改善箇所説明図

基準不適合発生箇所

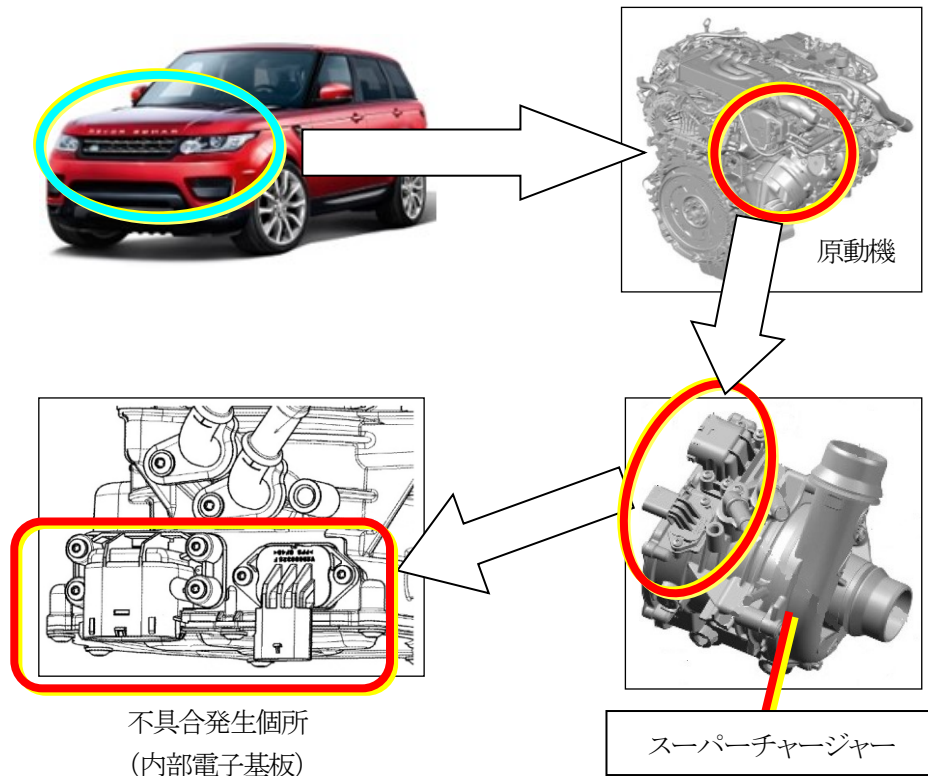
原動機において、電動スーパーチャージャー回路基板の製造が不適切なため、電子部品と配線の距離が少ないものがある。そのため、走行振動等により電子部品と配線が短絡し、インストルメントパネル上の警告灯（M I L）が点灯することがある。

全車両、全車両、電動スーパーチャージャーを良品に交換する。
